**Gemeente
Amsterdam**

**Adviescommissie Beschermwaardige
Houtopstanden Amsterdam**

Betreft advies boombehoud bij kademuurvernieuwing Kostverlorenvaart, rak KVV0503 & KVV0602

Overzichtstekening bomen, groene pijlen te behouden beschermwaardige bomen, rode pijlen te kappen beschermwaardige bomen

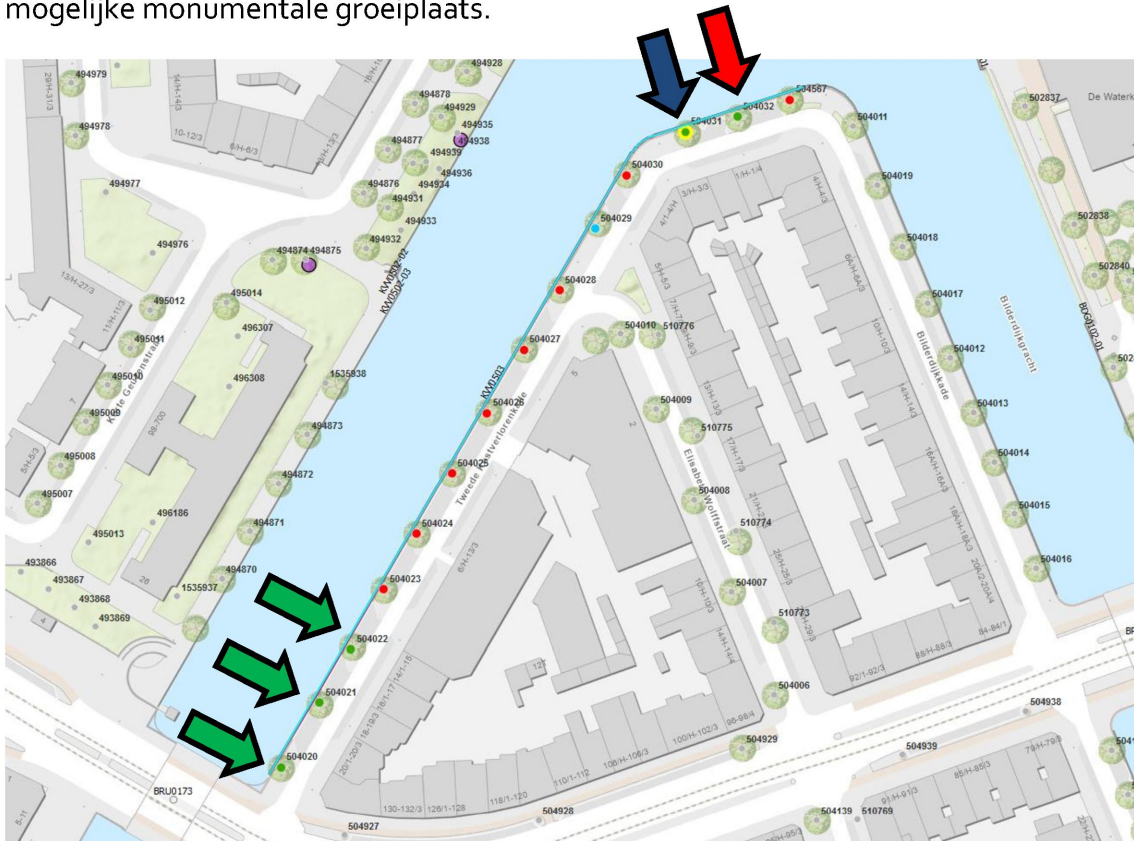
De commissie kan zich goed vinden in deze aanpak. Maar adviseert wel nadrukkelijk om op de zeer beeldbepalende plaats op het kruispunt van waterwegen waar nu boom 304031 & 304032 staan, na de renovatie een fors formaat iepen te herplanten met een zo ruim mogelijke monumentale groeiplaats.
